**חוות דעת מומחה**

- מזמין חוות דעת :
- מהות הנכס נושא חוות הדעת : **בית דו-משפחתי**
- כתובת הנכס
- מטרת חוות הדעת : **איתור ליקויי בנייה**

בתאריך **26.02.2019** ערכתי ביקורת בנכס הנדון במסגרתה ערכתי בדיקות וצילומים, לתיעוד והמחשה של הממצאים. חלק מהצילומים יצורפו בדו"ח להלן.

1.2.2. בארון תקשורת לא הותקן שקע לחשמל.

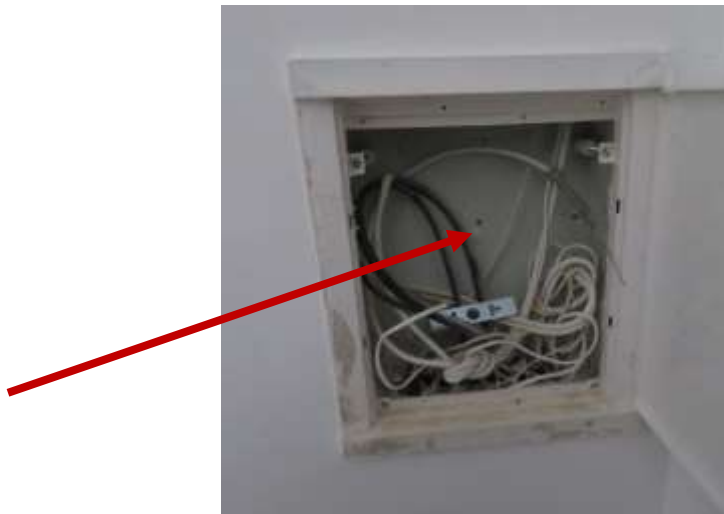
**(ב) בארון יותקן בית תקע לחשמל;**

**התיקון:** יש להרכיב שקע לחשמל.

2.1. מילוי מישקים ( רובה ).

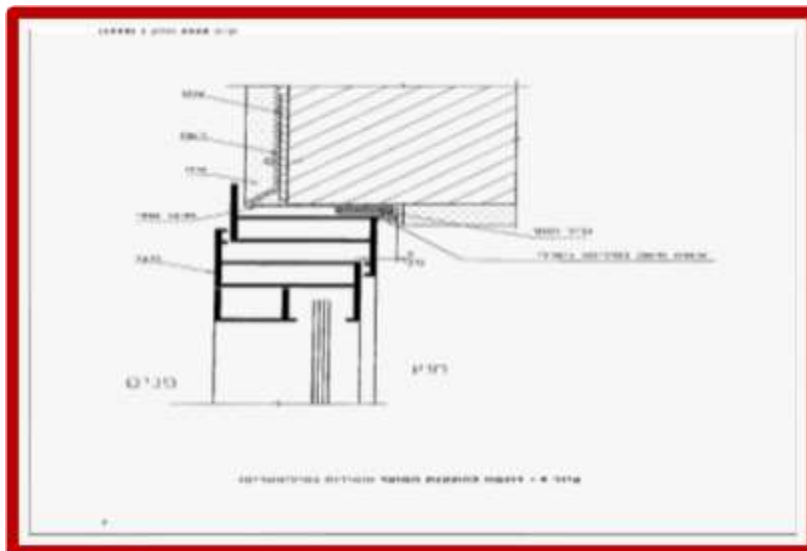
2.1.1. מילוי מישקים במקומות הפזורים אינו אחיד ביחס למפלס פאזות האריח (גולש מעל פני אריח או שקוע מדי), שחיקה וגבשושית. גימור לקוי בין השיפולים והרצפה. המראה איננו אסתטי .  
זאת בניגוד לדרישות המפורטות **בת"י - 1555.3 סעיף 2.1.9.1**

**התיקון:** תיקוני מילוי רובה בין האריחים בשטח הנרחב בכדי לקבל גוון אחיד וביצוע מישיקים בצורה תקנית לכל עומק המישק, יידרש לבצע ניקוי יסודי של המישק הנדרש. את העבודה יש לבצע בצורה ידנית בעזרת כלי חד ולבצע מילוי. יודגש כי מדובר "בעבודת נמלים". ייתכן ויידרש גם פירוק ושחזור האריחים. ----- (700 ₪)

2.5.1. אותרו 3 אריחים פגומים, הליקוי אסור על פי **התקן 314** :

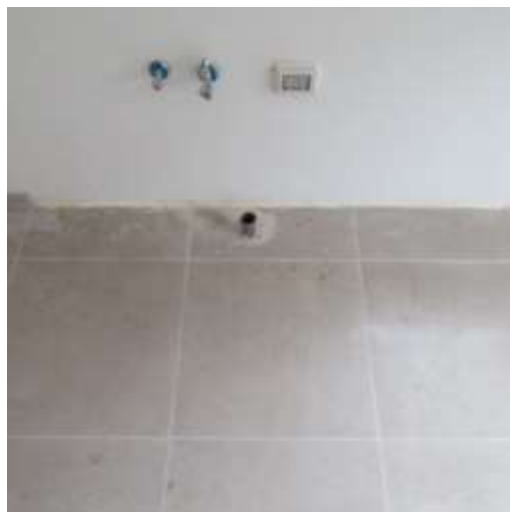
לאור ההיקף הנרחב של הליקויים בחיפוי וכן סבירות גבוהה לשבירת אריחים סמוכים לצורך תיקונים מקומיים ו/או במקרה אי השגת אריחים זהים נדרש להחליף שטח נרחב יותר – **עלות התיקון תהיה גדולה יותר בצורה משמעותית.**

**התיקון:** יש להחליף.

4.1.1. מילוי מישקים במקומות הפזורים אינו אחיד ביחס למפלס פאזות האריח (גולש מעל פני אריח או שקוע מדי), שחיקה וגבשושיות. גימור לקוי בין השיפולים והרצפה. המראה איננו אסתטי. בנוסף אותר חיתוך לקוי ולא מדויק בצמוד למלבן

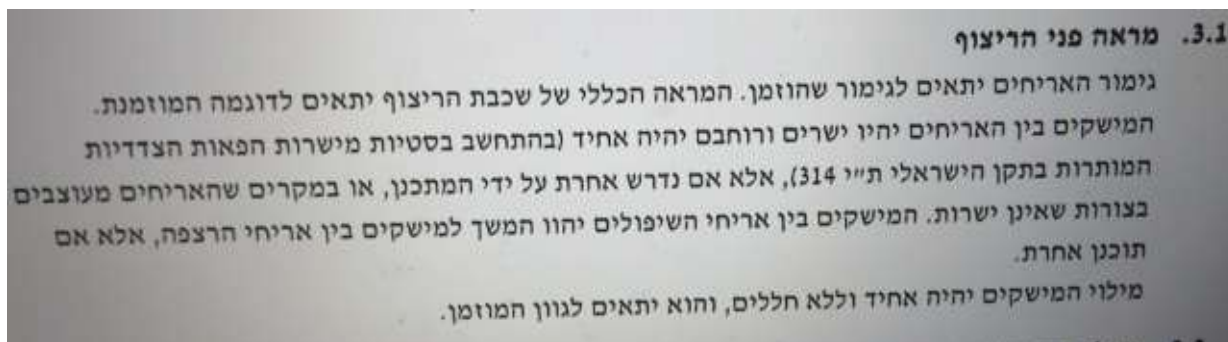
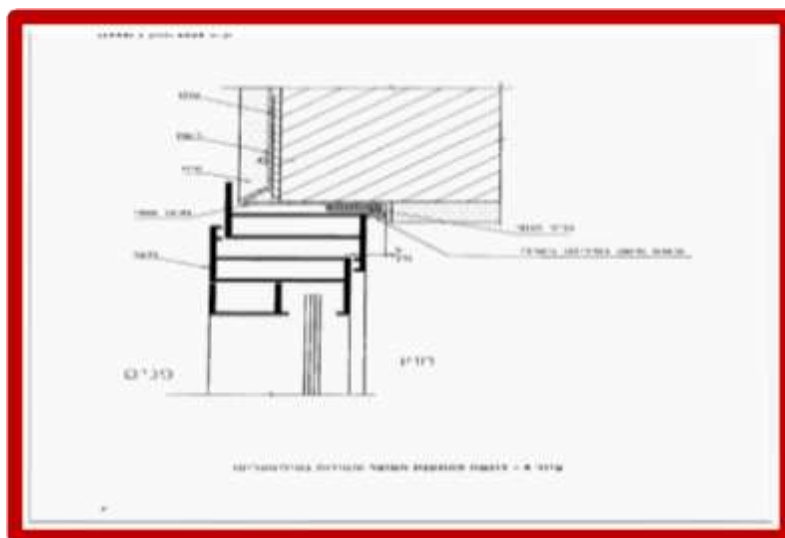
אותר חיתוך אריח לקוי ולא מדויק כלפי מזוזת המלבן.

**התיקון:** תיקוני מילוי רובה בין האריחים בשטח הנרחב בכדי לקבל גוון אחיד וביצוע מישקים בצורה תקנית  
לכל עומק המישק. יידרש לבצע ניקוי יסודי של המישק נדרש. את העבודה יש לבצע בצורה ידנית בעזרת  
כלי חד ולבצע מילוי. יודגש כי מדובר "בעבודת נמלים". יתכן ויידרש גם פירוק ושחזור האריחים.  
את האריח אשר אינו חתוך מדויק יש להחליף עם עיבוד חיתוך תקין

7.4.3. לא בוצעה רובה גמישה במישקים שבין תחתית הקירות והרצפה  
וזאת בניגוד להוראות **התקן 1555.3**,

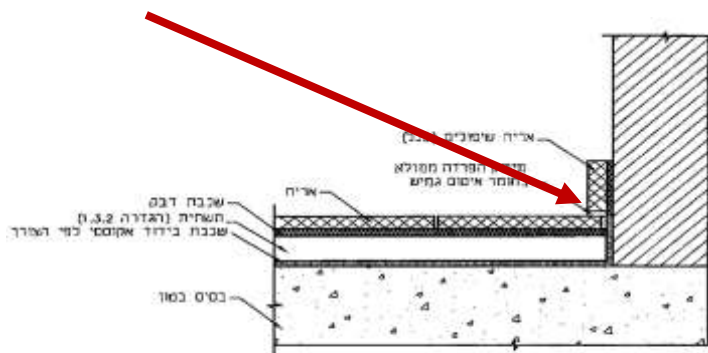
מישקי הפרדה נדרשים בין מערכת הרצפה לרכיבים מבניים אחרים, כגון בין הרצפה לעמודים ולקירות (מחופים באריחים או לא מחופים), או בין אריחי קרמיקה לחומרים אחרים המחפים את הרצפה. דוגמה לרכיבים של מישקי הפרדה מתוארת בציור 5.

**התיקון:** יש לחרוץ/להוציא את החומר צמנטי הקיים ולבצע מילוי חומר איטום גמיש בצורה אסתטית על ידי חומר גמיש אנטי בקטריאלית, בגוון התואם לרקע החיפוי, כדוגמת "סיכה סיל C" או "כרמית PU" או שו"ע. ----- (800 ₪)

13.3.8. לא בוצעו שיפועים כנדרש אל כיוון הנקז. נדרש היה שהשיפוע לא יפחת מ- 1.5 % לכיוון הנקזים

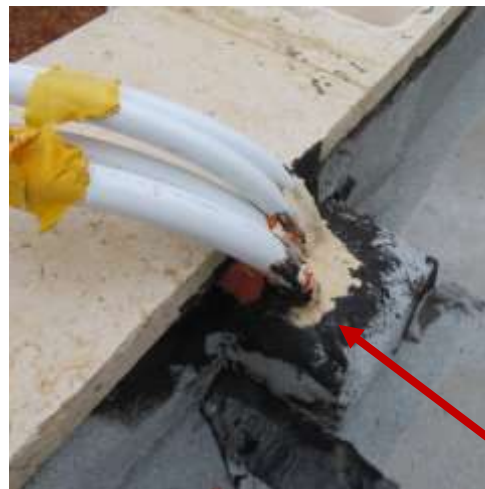
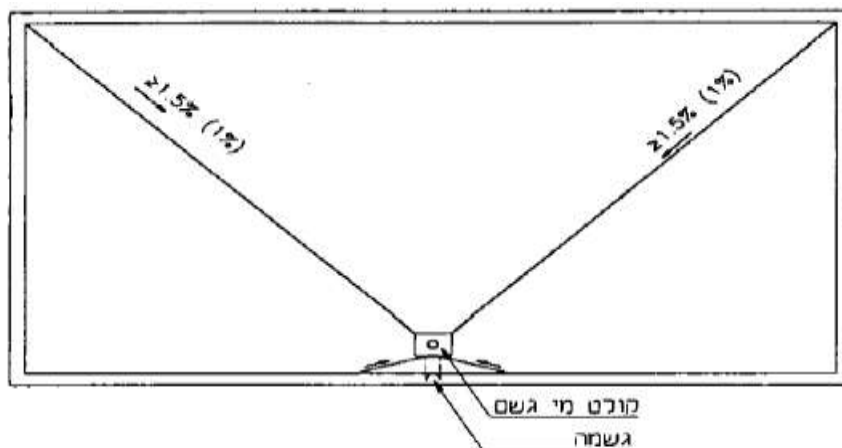
אותרו שלוליות מים עומדים במספר מקומות הגג
